关于张力型导轨本体（4P/5P）使用长度的说明函

对于松下原装进口的张力型导轨本体（4P/5P）的使用长度时的对应方法，由日本本部确认如下内容：

<注1>

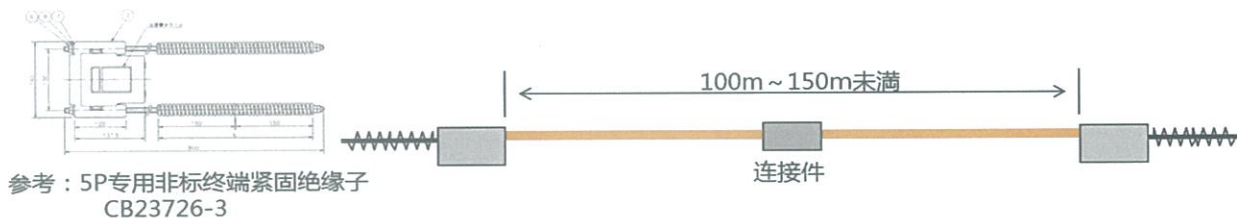
1. 要求长度在 100m 以内

- 当允许制造的本体在100m以下的情况下，当中需增加连接件
